**Modulo per la presentazione delle osservazioni per i piani/programmi/progetti sottoposti a procedimenti di valutazione ambientale di competenza statale**

**ID: Codice procedura (ID\_VIP/ID\_MATTM): 12691**

***“Progetto di un impianto eolico denominato "Pitigliano" ubicato nei comuni di Pitigliano (GR) e Sorano (GR) costituito da 20 (venti) aerogeneratori di potenza nominale 7,0 MW per un totale di 140,0 MW con relative opere connesse ed infrastrutture indispensabili”***

Immagine 1. Vincoli ex art. 136 del CBC dal PIT della Regione Toscana e zona approssimativa dove è progettato l'impianto industriale.

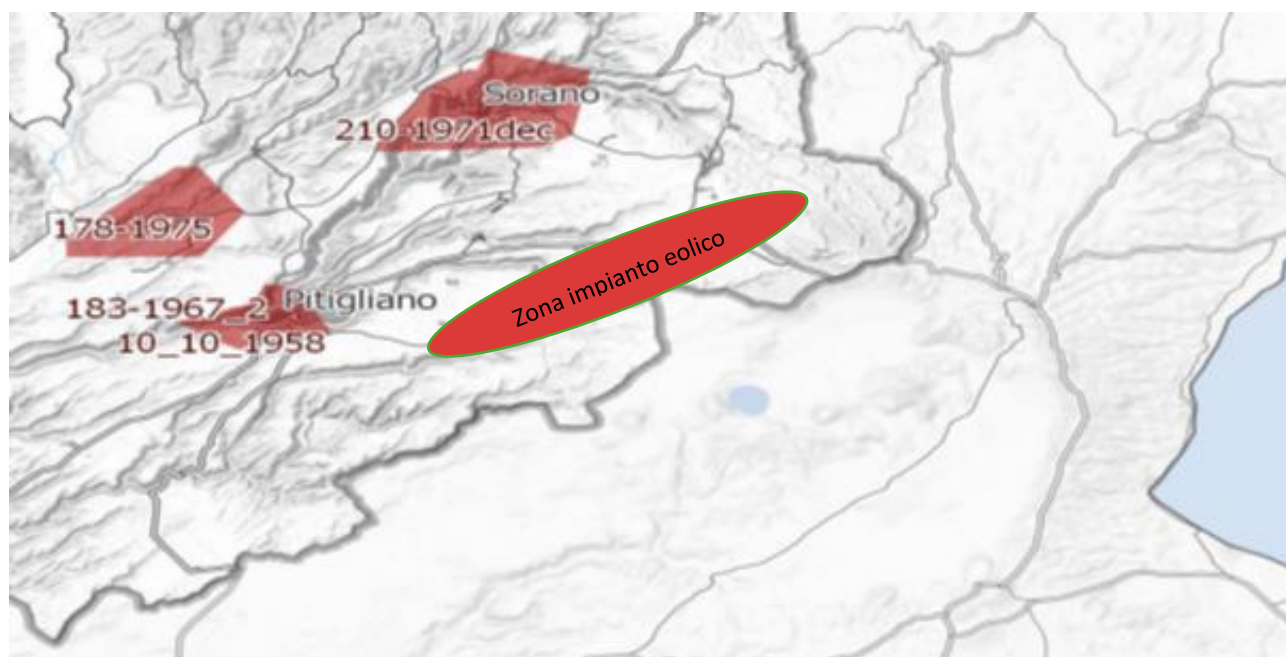
Al contrario di quanto sostiene la proponente, si evidenzia che l'impianto eolico industriale citato non solo ricadrebbe con tutti e 20 gli aerogeneratori all'interno delle fasce di rispetto di 3 km di due vincoli paesaggistici di notevole interesse pubblico esistenti nella Regione Lazio e con una parte di essi nel vincolo paesaggistico del Centro abitato di Sorano ( GR) quindi in aree non idonee all'installazione di impianti di energia rinnovabile. Addirittura, alcuni aerogeneratori sarebbero ubicati a poche centinaia di metri dai perimetri dei due vincoli paesaggistici laziali ex art 136 del CBC. Ma la non idoneità dell'area non sarebbe certificata soltanto da questi vincoli paesaggistici ma anche dalle fasce di rispetto dei Beni della Parte seconda del CBC numerosi nel territorio interessato dal progetto dell'impianto eolico. Infatti la Proponente a pag 11 del SIA scrive: *"L'area interessata si trova all'esterno delle aree SIN individuate in Toscana e dista circa: 2,8 km dal centro abitato di Pitigliano, 2,7 km dal centro abitato di Onano, 2,8 km dal centro abitato di Latera"*. Quindi l'impianto come certifica la proponente potrebbe ricadere all'interno delle fasce di rispetto dei Centri Storici dei paesi citati e comunque li lambirebbe. Incompatibile sarebbe l'ubicazione di una parte del cavidotto che ricadrebbe nelle fasce di rispetto

del vincolo paesaggistico di notevole interesse pubblico del Centro Storico di Pitigliano. Considerando che le Regioni grazie al Decreto interministeriale nell'emanazione della legge sulle aree idonee e non idonee hanno la facoltà di estendere le fasce di rispetto dei Beni del CBC fino a 7 km per alcuni di essi non è da escludere che gli aerogeneratori del progetto eolico, essendo ancora in itinere, tra qualche mese si troverà ancora con ulteriori incompatibilità oltre alle numerose già esistenti. Questa possibilità di estensione delle fasce di rispetto fino a 7 km per i Beni del CBC da parte delle Regioni diventa particolarmente probabile per il Centro Storico di Pitigliano famoso nel mondo come dimostra anche il prestigioso riconoscimento insieme a Sovana e Sorano nell'elenco dei siti del World Monuments Found (WMF) prestigiosa istituzione con sede a New York che svolge un ruolo complementare a quello dell'Unesco. La stessa considerazione per il Centro storico di Pitigliano ovviamente vale sia per Sorano che per Sovana.

*Inoltre, come sostiene la Proponente parte dell'impianto si verrebbe a trovare a 3,5 km dal centro abitato di Sorano. Infatti, tre degli aerogeneratori WTG 08, 09, 10 sono addirittura all'interno delle fasce di rispetto dei 3 km del suo vincolo paesaggistico di notevole interesse pubblico ex art 136 del CBC. Si evidenzia che così si crea*

un'ulteriore incompatibilità con la tutela del Paesaggio.

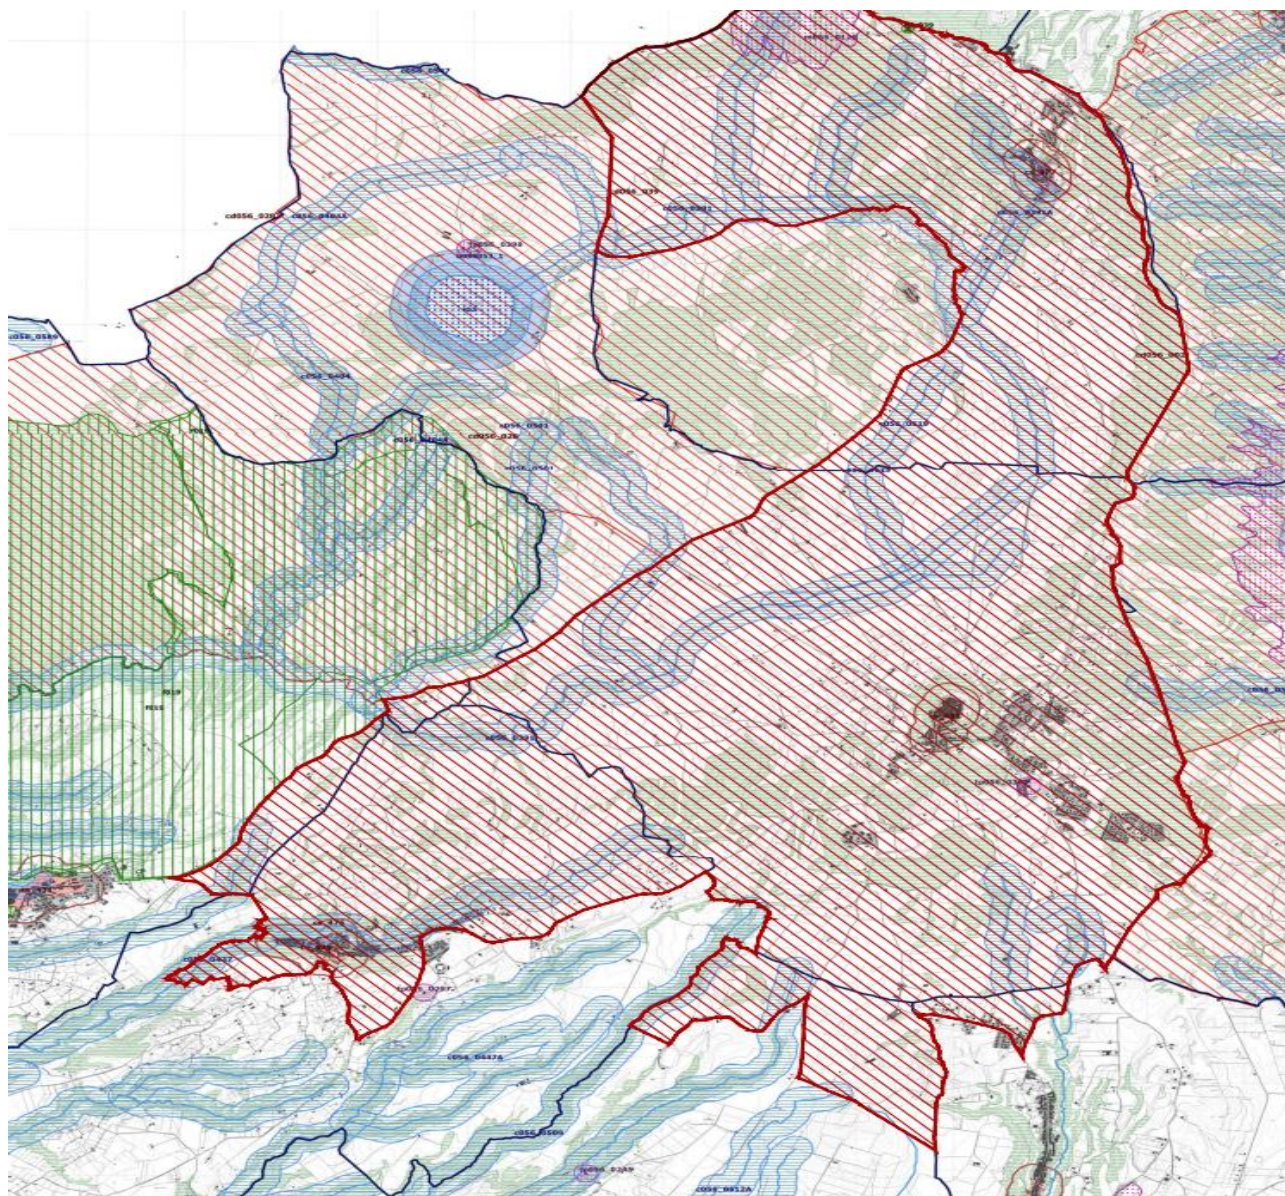
Come è illustrato nell'immagine si ribadisce che l'impianto industriale "Pitigliano" ricade completamente all'interno delle fasce di rispetto dei due vincoli di notevole

interesse pubblico e lambisce quelle di un terzo vincolo e quindi come affermato dal Consiglio di Stato nelle sentenze citate, l'impianto è insediato in area non idonea ai sensi dell'art. 20 comma 8 lettera c quater del D.Lgs. n. 199/2021 e ss.mm.ii al contrario di quanto sostiene la proponente.

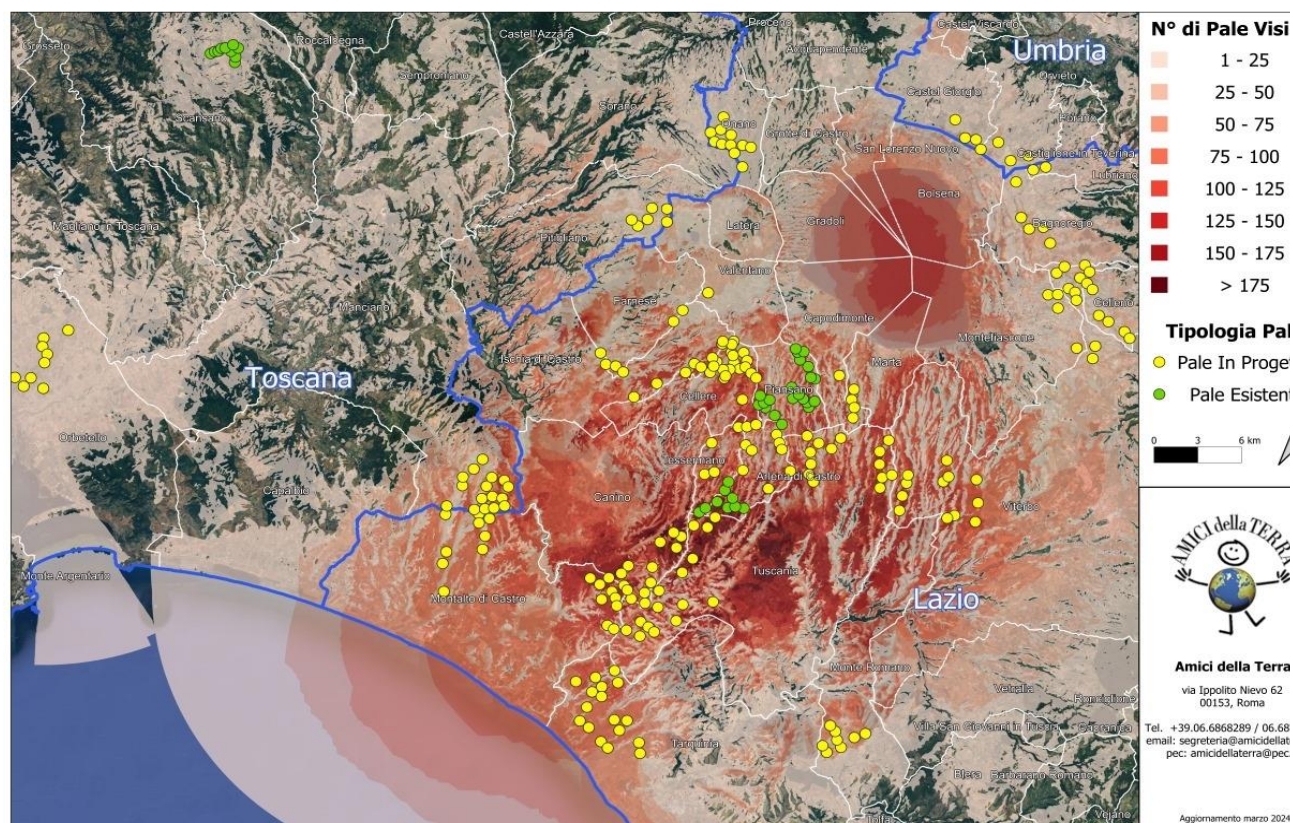
Riguardo al cumulo degli impianti FER, le mappe prodotte dalla proponente riguardano, come già evidenziato, soltanto una parte molto piccola degli impianti FER dell'area intermedia e vasta e in particolare di quelli eolici che contribuiscono a creare un notevole cumulo e la saturazione del territorio tosco laziale. Riguardo al cumulo dei soli impianti eolici si riporta la mappa dell'intervisibilità degli impianti eolici elaborata dall'Associazione nazionale “Amici della Terra”.

Se agli impianti eolici rappresentati qui sopra che non comprendono sia l'impianto eolico Pitigliano e le altre 14 pale del progetto eolico in verifica amministrativa sempre nel territorio di Pitigliano si aggiungono i migliaia di ettari (7000 fin'ora) di territorio occupato dagli impianti fotovoltaici e agrivoltaici e dalle altre tipologie appare chiaro il numero spropositato degli impianti FER nella bassa toscana e nella Tuscia.

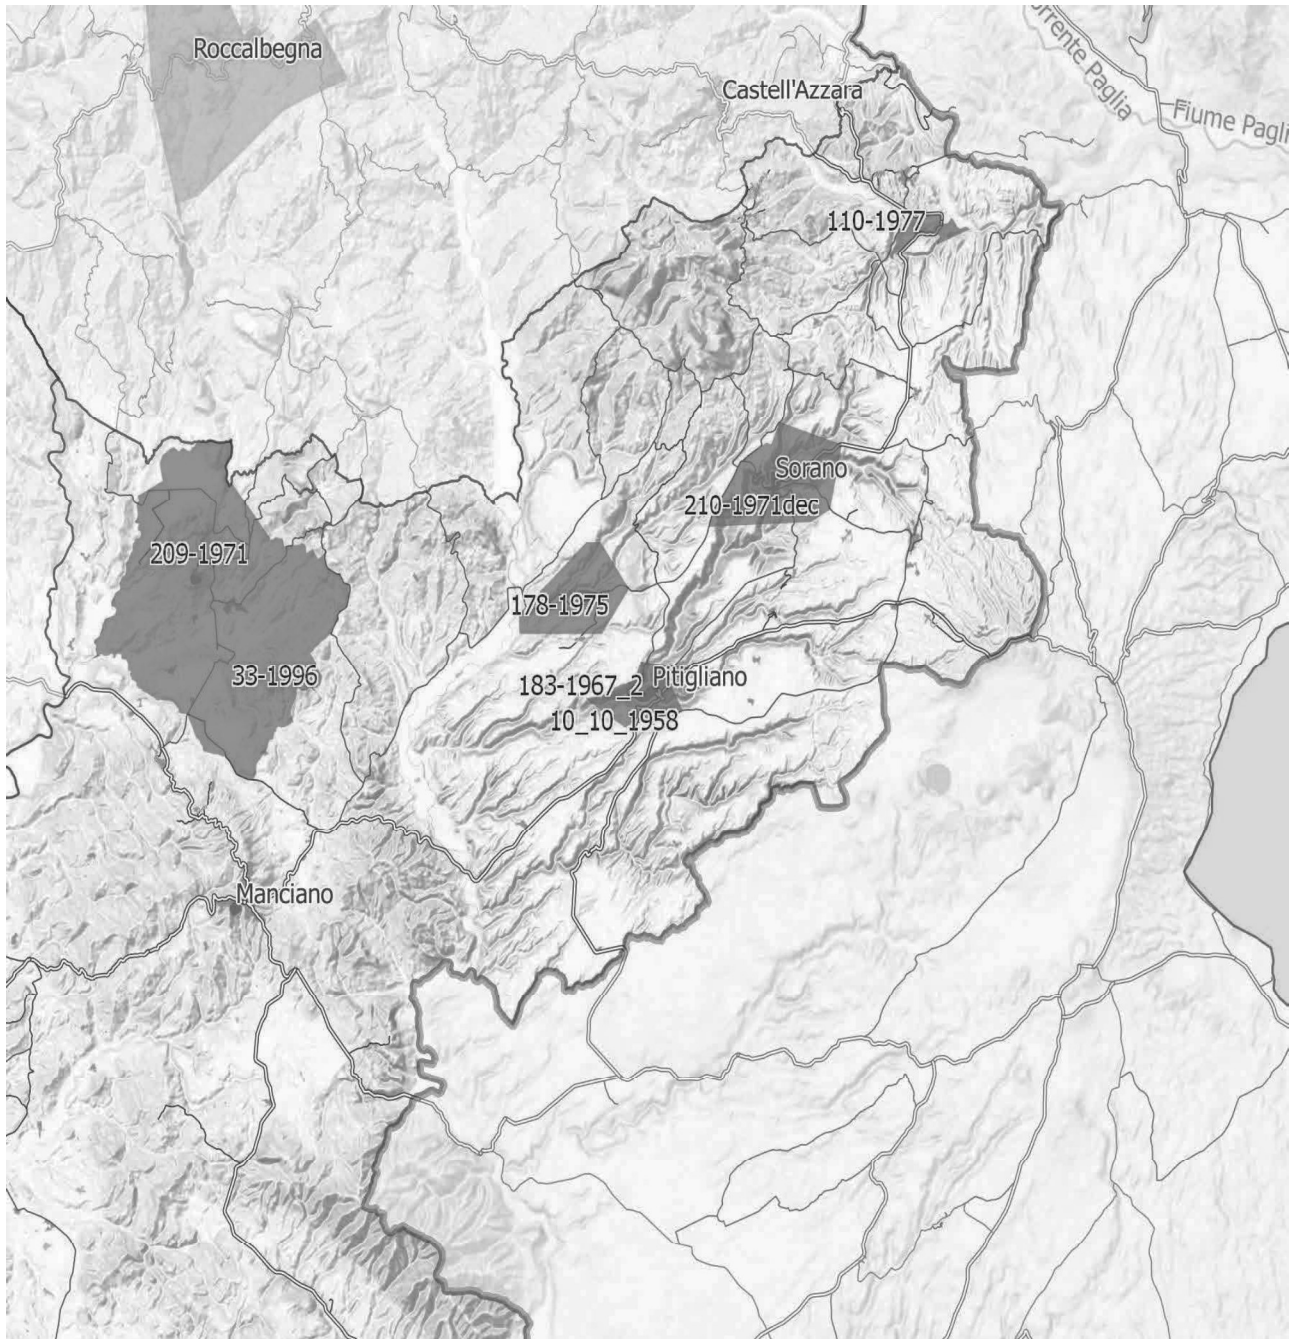
**IMMAGINE n. 4** Si evidenzia che i tre aerogeneratori WTG 07, WTG 08 e WTG 09 impattano con il vincolo paesaggistico di notevole interesse pubblico del Centro Storico di Sorano. Il WTG 07 si troverebbe a 2828 m, WTG 08 2504 e WTG 09 2990. Il cavidotto dell'impianto invece impatta in buona parte del Vincolo paesaggistico ex art. 136 del CBC del Centro Storico di Pitigliano.
